# 改善箇所説明図

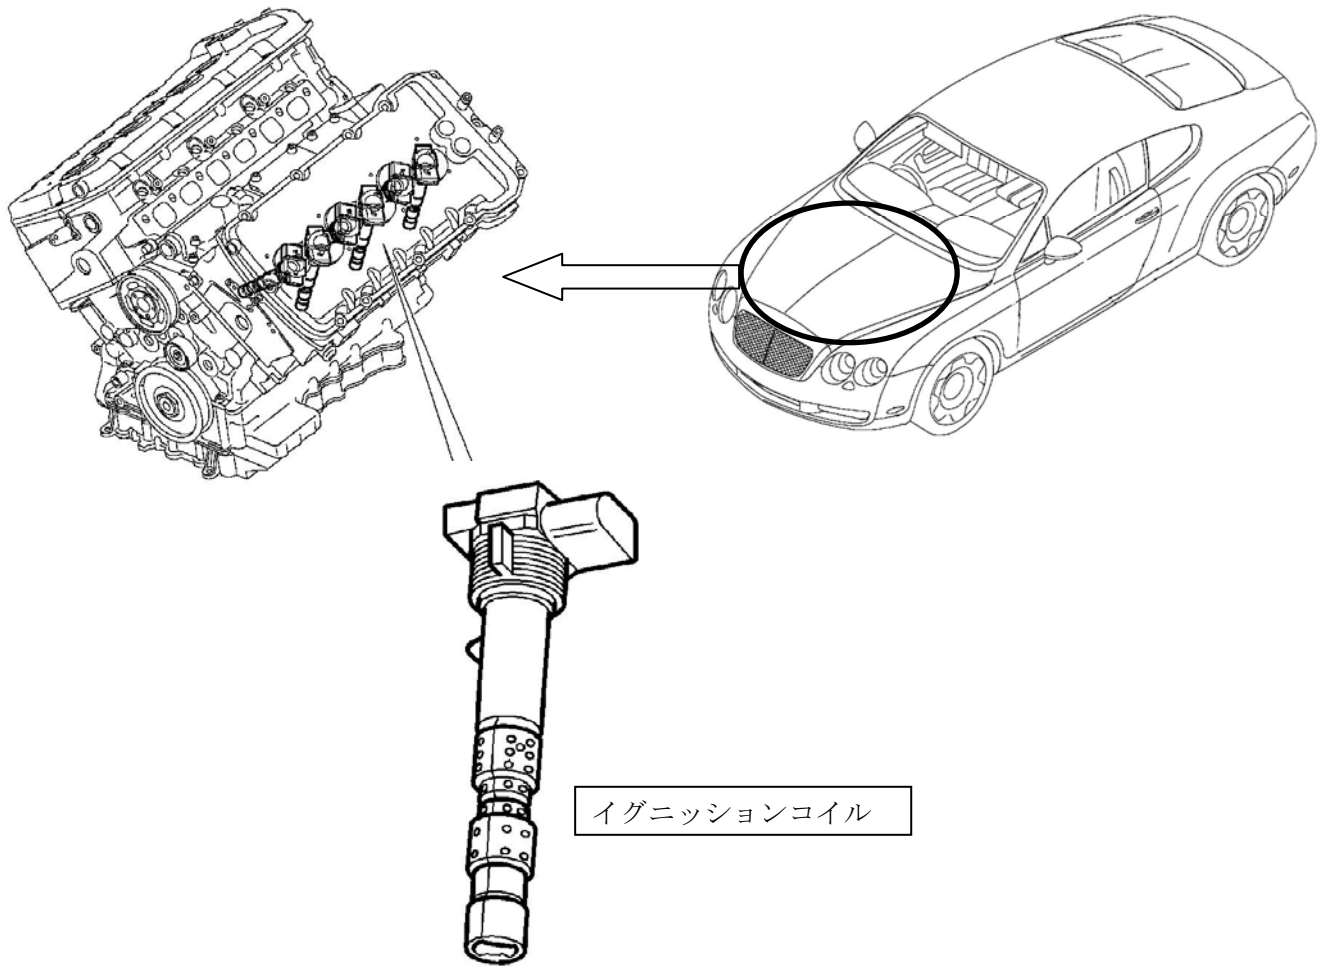
原動機の点火コイルにおいて、材質が不適切なためコイルボディに亀裂が発生するものがある。そのため、当該コイルの電圧が必要な点火電圧に到達せず、点火プラグが失火し排出ガスの基準値を超えるおそれがある。

全車両、点火コイルの部品番号を点検し、対象となるものは対策品と交換する。

エンジン左バンクのカムカバーのオイルフィルターキャップ横に青いスポットマークをペイントする。
